Oggetto: [ID_VIP 5084] Porto Torres (SS) – Parco eolico ricadente nel Comune di Porto Torres composto da n° 6 aerogeneratori di taglia 5,67MW cadauno, da ubicarsi dell'area industriale di Porto Torres, di potenza nominale pari a 34MW

Integrazioni Volontarie

Studio di Impatto Ambientale ENI PROGETTO ITALIA IMPIANTO EOLICO PORTO TORRES (34 MWp)

Risposta alla Richiesta di Integrazioni della Regione Sardegna - Assessorato della Difesa dell'Ambiente di cui alla Nota Prot. N. 8530 del 28/04/2020

Figura 1: Miglior tragitto di spostamento tra le aree umide dei biotopi di maggior pregio nelle vicinanze dell'area di progetto

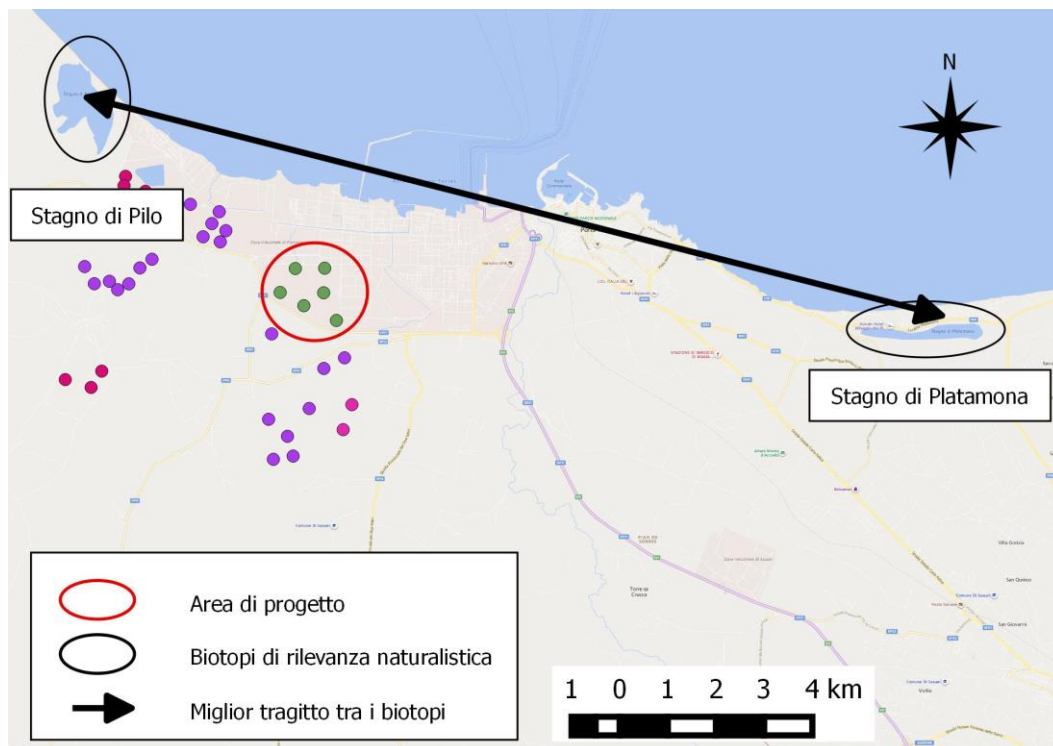
"Come dichiarato nello Studio di Incidenza Ambientale, in fase di esercizio l'impatto diretto sulla fauna è attribuibile alla possibile collisione con parti delle torri, e principalmente, con le loro parti rotanti, che interessa prevalentemente chirotteri, rapaci, uccelli acquatici e altri uccelli migratori.

In merito a tali aspetti non si è rilevata un'analisi degli impatti cumulativi sulla fauna in relazione alla presenza di altri impianti eolici esistenti o non ancora realizzati nell'area di inserimento del progetto in esame."

L'area di progetto, ad una lettura preliminare, sembra poter essere interessata da spostamenti giornalieri di individui tra le due zone umide poste non lontano, ovvero le Zone Speciali di Conservazione (ZSC) "Stagno di Pilo e Casaraccio" (ITB010002) e "Stagno e Ginepreto di Platamona" (ITB010003), situate rispettivamente 3,5 km ad Ovest e 6,5 km ad Est del sito di progetto, e la Zona a Protezione Speciale (ZPS) "Stagno di Pilo, Casaraccio e Saline di Stintino" (ITB013012), il cui territorio ricade interamente all'interno della prima ZSC. Molte delle specie dell'ornitofauna acquatica, infatti, hanno l'abitudine di aggregarsi in aree umide più grandi e tranquille nelle ore di luce e di spostarsi tra queste ed aree più piccole durante la notte.

Gli spostamenti potenziali sopra ipotizzati, avrebbero nell'area di studio una direttrice prevalentemente parallela alla costa (Est-Ovest), sebbene occorra comunque specificare che gli studi compiuti per progettazioni limitrofe (in seno alle Valutazioni di Impatto Ambientale esperite per gli impianti considerati) a quella in oggetto non hanno evidenziato la consistente presenza di tali specie, che infatti - come noto - prediligono sorvolare ambienti più consoni alle loro caratteristiche ecologiche e che normalmente mostrano una minore presenza antropica e l'assenza di pressione venatoria. Per tale motivo, quindi, **si ritiene che tali spostamenti possano avvenire sul mare, lungo una rotta** (figura successiva) **che permetterebbe di spostarsi da una zona umida all'altra percorrendo un tragitto minore che non quella che passa nell'entroterra.**

Occorre inoltre precisare che, sebbene, gli aerogeneratori del progetto Eni New Energy determinino una maggiore lunghezza dell'area già formata dai parchi Turna e Rosario, perpendicolare alla direttrice di volo ipotizzata, gli stessi si pongono alla stessa altezza di quelli costituenti il Parco Fiume Santo (poco più ad Ovest), non incrementando, quindi, la lunghezza complessiva della potenziale area impattante in loco e non interferendo in alcun modo con la suddetta rotta.

Per tutto quanto sopra detto si ritiene che l'impatto diretto per collisione della fauna di quanto in oggetto non sia significativamente maggiore di quanto valutato nello Studio di Incidenza Ambientale, anche in considerazione dei possibili effetti cumulativi dovuti alla presenza di altri impianti eolici, già esistenti, in fase di realizzazione o di autorizzazione, nell'area di inserimento del progetto in esame.

Figura 3: Schema con le interdistanze tra gli aerogeneratori (Fonte: Allegato 4 allo SIA "Relazione Paesaggistica")

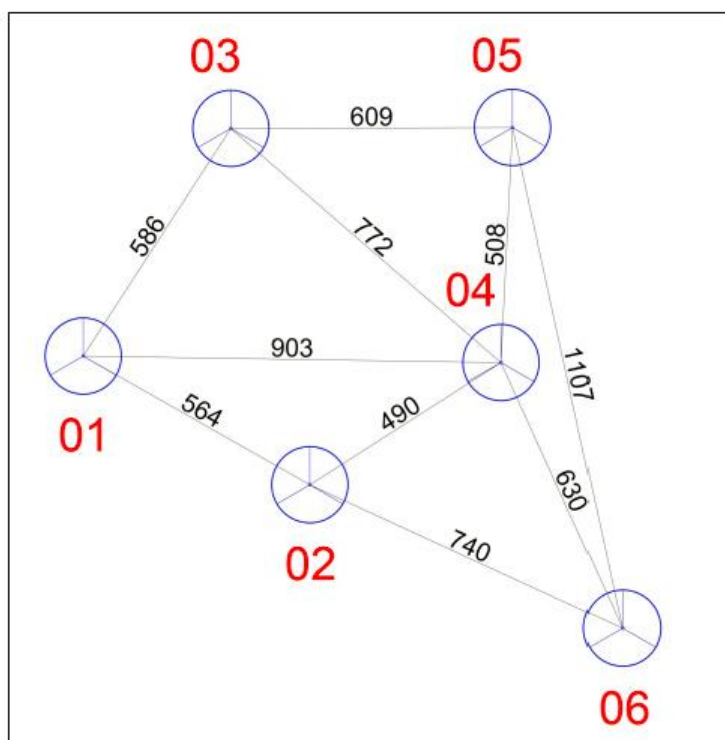
"Inoltre le interdistanze tra le torri suggerite nelle linee guida regionali allegata alla DGR n. 3/17 del 16/01/2009 non sono sempre rispettate, come meglio illustrato di seguito, generando un sovrappollamento di aerogeneratori in un'area relativamente piccola con conseguente aumento del rischio di collisione".

Secondo quanto riportato nelle Linee Guida allegata alla D.G.R. 3/17 del 16/01/2009, "Al fine di garantire la massima efficienza del parco eolico nel suo complesso, evitando l'insorgenza di mutue turbolenze fra gli aerogeneratori, si dovrebbe tener conto di una distanza minima fra gli stessi, pari a:

- circa 5 volte il diametro del rotore nel caso di turbine posizionate lungo la direzione del vento predominante (direzione stimata e/o misurata come la più frequente);
- circa 3 volte il diametro del rotore nel caso di turbine posizionate lungo la direzione perpendicolare a quella del vento predominante;
- da 3 a 5 volte il diametro del rotore nel caso di tutte le altre direzioni."

Considerato che **il vento è predominante nella direzione Ovest** (si vedano le Figure 4 e 5 riportate al successivo paragrafo):

- la distanza minima consigliata, al fine di ottimizzare la producibilità del parco eolico, dalle suddette Linee Guida, da mantenere in generale tra gli aerogeneratori che non sono posizionate lungo la direzione del vento predominante, è pari a circa 3 volte il diametro del rotore, ovvero a circa 495 m. Come si evince dalla successiva figura, **l'interdistanza richiesta è pressochè rispettata per tutte le turbine. Solo l'interdistanza tra gli aerogeneratori WTG2 e WTG4 risulta pari a 490 m anzichè i 495 m consigliati dalle Linee Guida** (differenza pari a 5m)

- la distanza minima consigliata, al fine di ottimizzare la producibilità del parco eolico, dalle suddette Linee Guida, da mantenere in generale tra gli aerogeneratori che sono posizionate lungo la direzione del vento predominante, è pari a circa 5 volte il diametro del rotore, ovvero a circa 825 m. Come si evince dalla successiva figura, **l'interdistanza richiesta è rispettata per tutte le turbine tranne quella tra gli aerogeneratori WTG3 e WTG5, che risulta pari a 609 m anzichè i 825 m consigliati dalle Linee Guida** (differenza pari a 216m)

Va tuttavia considerato che le citate Linee Guida **suggeriscono** il rispetto delle suddette interdistanze al fine dichiarato di evitare l'insorgenza di mutue turbolenze fra gli aerogeneratori, non già di ridurre il rischio di collisione per l'avifauna.

Pertanto, per le valutazioni relative a quest'ultimo potenziale impatto, si rimanda al SIA, alla Valutazione di Incidenza allegata al SIA, oltre che al § 2.1 del presente documento: le analisi riportate nei suddetti documenti evidenziano come le interdistanze tra le pale siano sufficienti

a evitare un fenomeno di sovraffollamento che possa incidere significativamente sul numero di collisioni della fauna locale (in particolare avifauna, chiropteri) con parti delle torri.

Figura 4: Rosa di frequenza del vento rilevata nel periodo di misura alle quote di 80 m, 100 m e 120 m (Fonte: elaborato "Analisi di Producibilità")

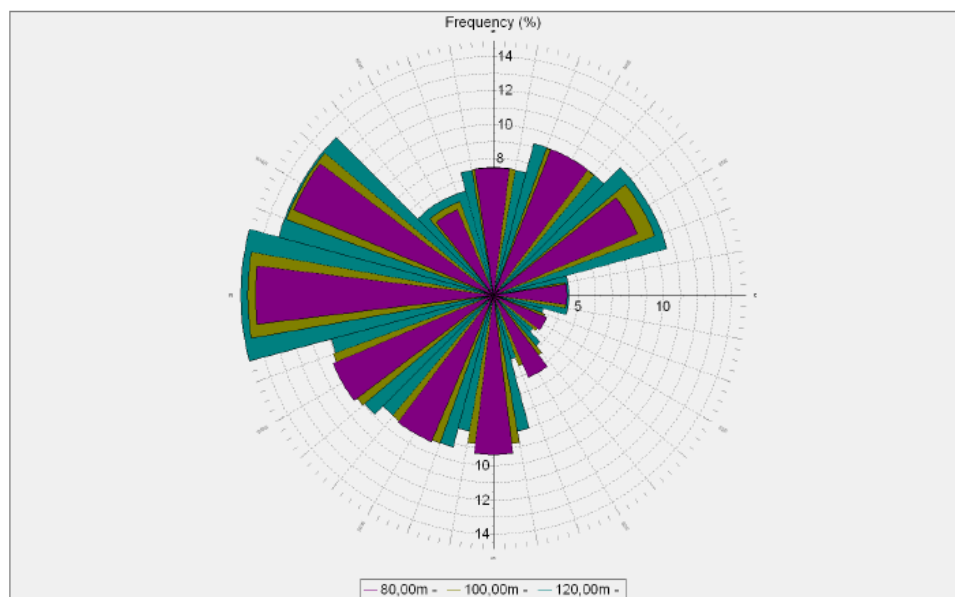
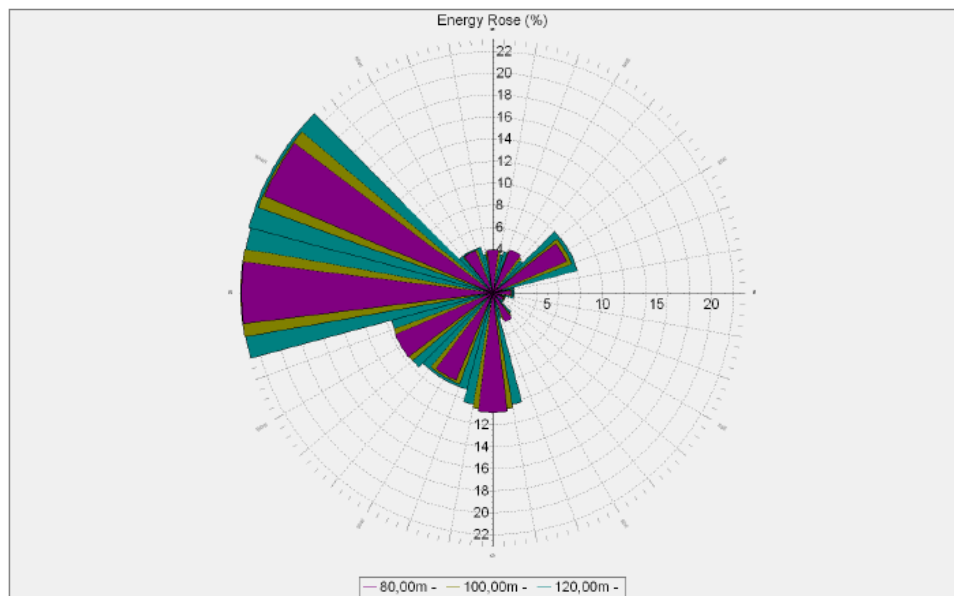
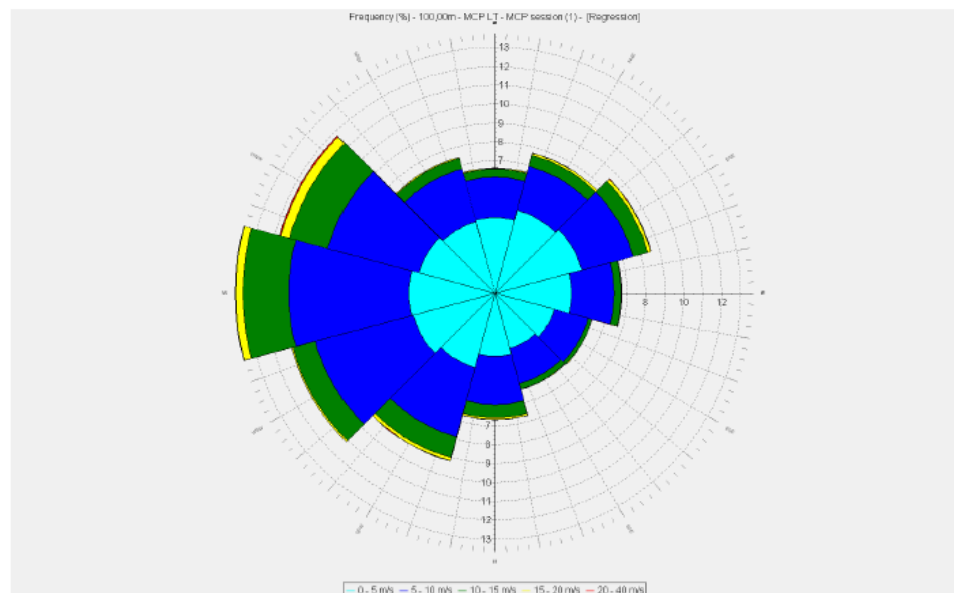
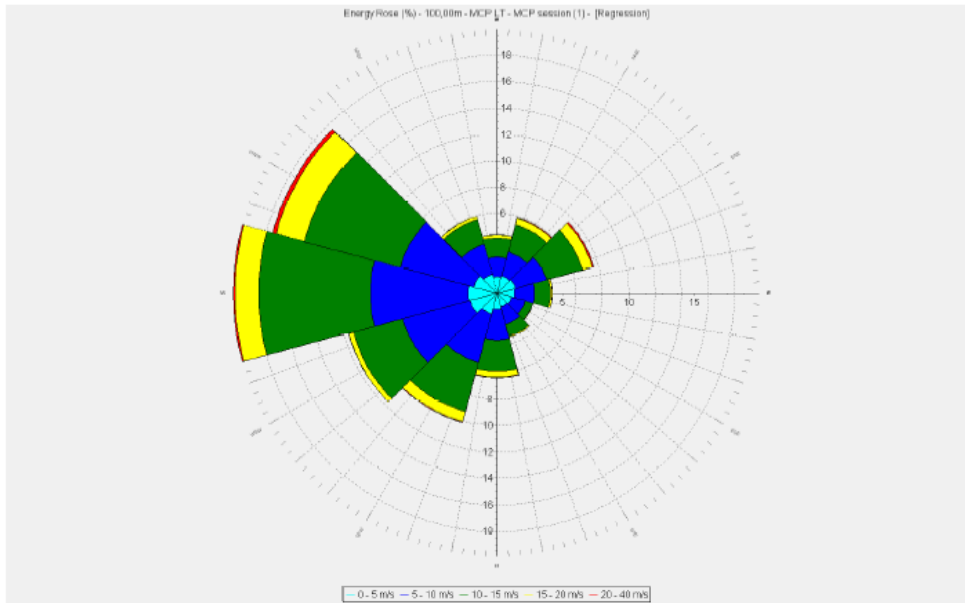
"Considerato che il vento prevalente, sia in termini di intensità che di frequenza, proviene da Ovest e da Nord-Ovest (rif. pag. 7 - Analisi di producibilità) e che per gli aerogeneratori in progetto la distanza di 3 diametri corrisponde a 495 m e la distanza di 5 diametri a 825 m, facendo rilerimento alle interdistanze tra gli aerogeneratori riportate nello schema a pag. 61 della Relazione Paesaggistica risulta che la distanza di 5D è rispettata solo tra gli aerogeneratori WTG 01 e WTG 04".

A premessa, si specifica che, come dettagliatamente descritto all'interno dell'elaborato "Analisi di producibilità", nel periodo compreso tra il 09/06/2017 e l'11/06/2018, è stata eseguita una campagna di misura del vento, tramite un rilevatore LIDAR modello Leosphere Windcube, dalla quale sono risultate le seguenti rose dei venti.

Per poter riferire i dati misurati ad un periodo più lungo che sia rappresentativo della vita dell'impianto, anche ai fini del calcolo della producibilità dell'impianto, è stato preferibile effettuare una correlazione di lungo termine, dalla quale sono risultate le seguenti rose dei venti.

Sulla base di quanto sopra riportato, risulta evidente che la direzione prevalente del vento, sia in termini di frequenza che di energia, da considerare, e considerata in sede di progetto, ai fini delle valutazioni per garantire la massima efficienza del parco eolico nel suo complesso, è **Ovest**.

Come emerge dall'analisi della Figura 3 riportata al precedente paragrafo, le distanze minime suggerite dalle linee guida regionali sono state dunque sempre rispettate (Tabella 2 in calce), ad eccezione della distanza tra:

- la WTG02 e la WTG04, che risulta essere più corta di circa 5 m
- la WTG03 e al WTG05 che risulta essere più corta di circa 216m

Figura 9: Progetti fotovoltaici limitrofi al parco eolico proposto

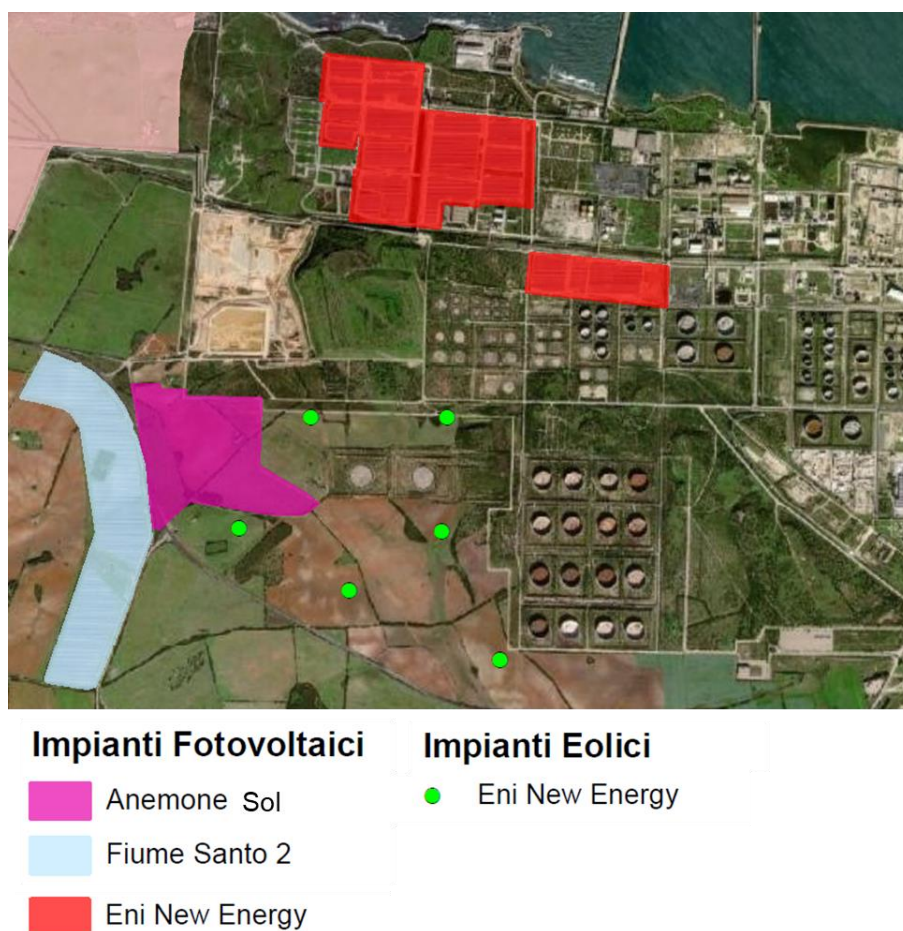
"Si rileva, in particolare, la necessità di valutare potenziali interferenze (quali diminuzioni della producibilità a seguito dell'ombreggiamento indotto) sul campo fotovoltaico proposto dalla Società Anemone Sol, su quello esistente della Società Eon ('Fiumesanto 2') e su quello della medesima società Proponente in fase di realizzazione".

Come richiesto, sono state effettuate dal Proponente, con i dati disponibili, recuperati dall'analisi di documentazione pubblica e tramite verifiche in campo, alcune simulazioni effettuate tramite PVsyst, che valutano la perdita di producibilità che potrebbe interessare gli impianti fotovoltaici limitrofi, riportati nella figura in calce, una volta realizzato l'impianto eolico proposto.

Nello specifico, le perdite di producibilità su base annuale sembrerebbero essere estremamente limitate, ed a conferma, di seguito si riportano le risultanze dell'analisi effettuata:

- Anemone Sol: perdite pari a circa 0,3%;
- Fiume Santo 2: perdite pari a circa 0,03%;
- Eni New Energy: perdite nulle.

Tavola: **1** Interferenza con altri impianti a fonti rinnovabili

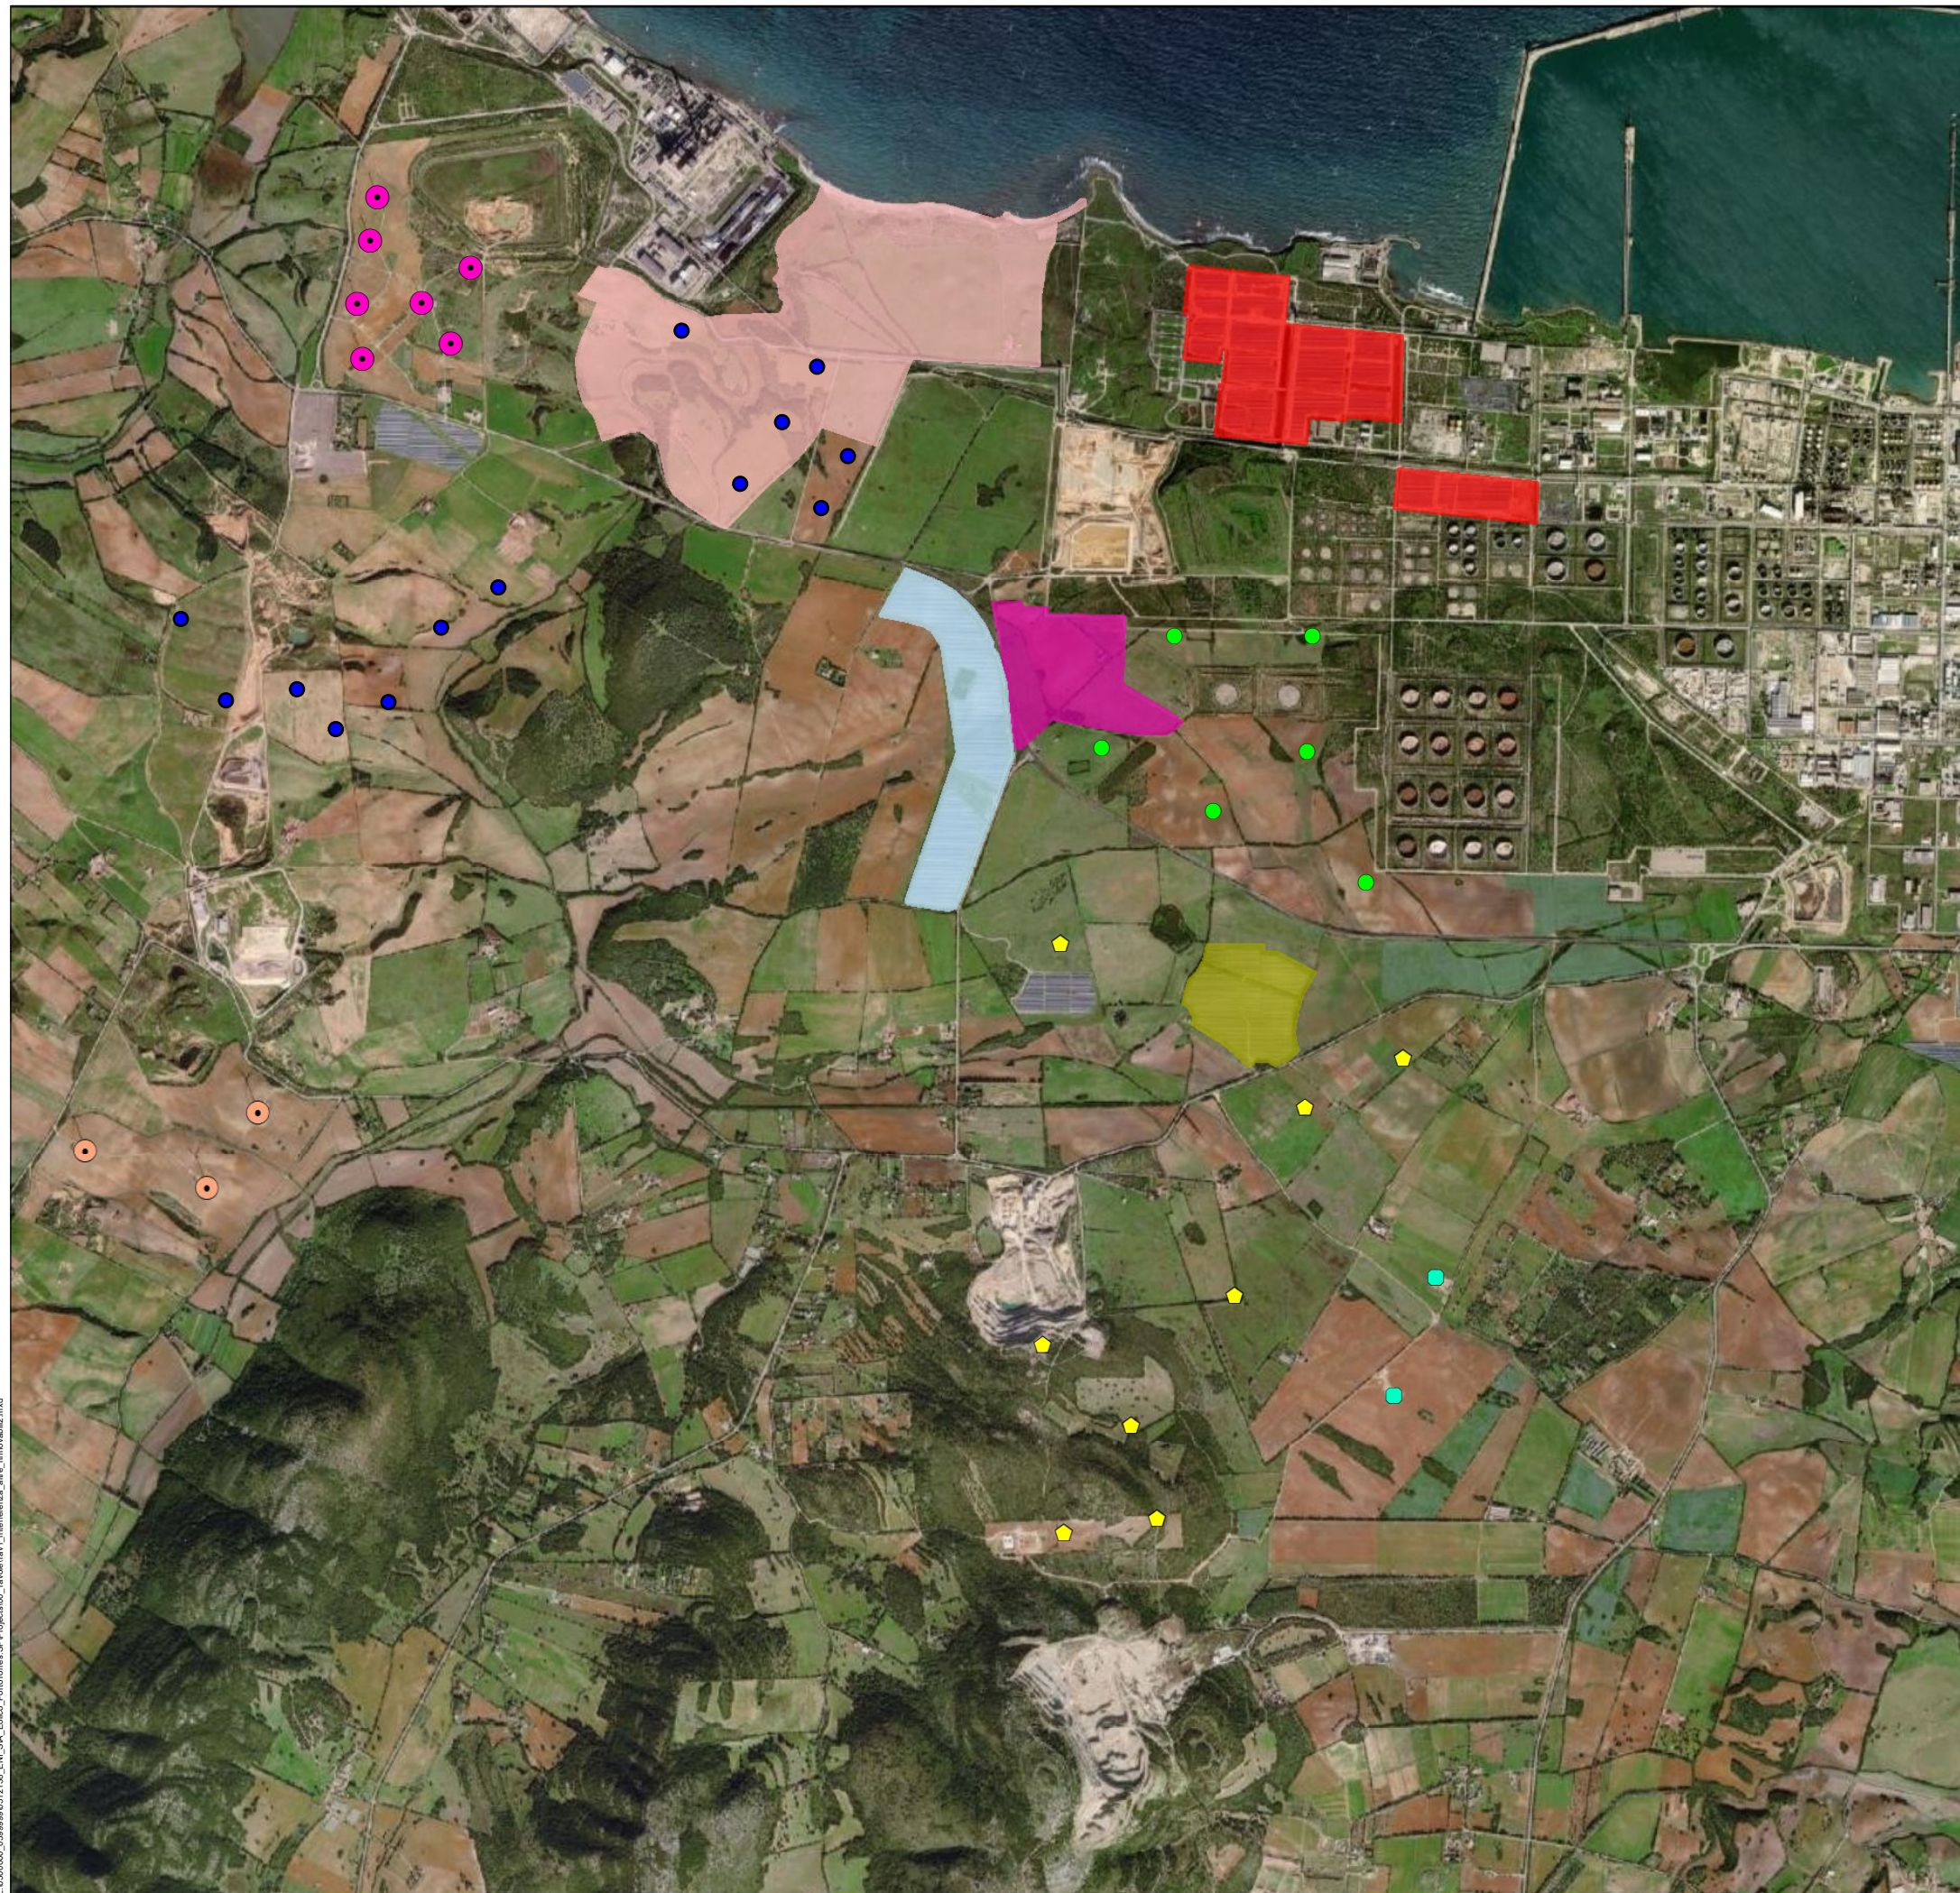
- a Sud sono previsti 8 aerogeneratori costituenti il *Parco Turna*, attualmente in fase di autorizzazione, e sono in corso di realizzazione altri 2 aerogeneratori facenti parte del *Parco Rosario*;
- a Nord-Ovest dell'area di progetto è presente il parco eolico *Enel Green Power* composto da 7 aerogeneratori e a Sud-Ovest *Clean Power* composto da sole 3 pale;
- tra i due suddetti parchi, ad Ovest dell'area di progetto, è stato autorizzato l'impianto denominato *Fiume Santo* (13 aerogeneratori, in fase istruttoria istanza di riduzione a soli 5 - si veda Tavola in **Allegato 1**).
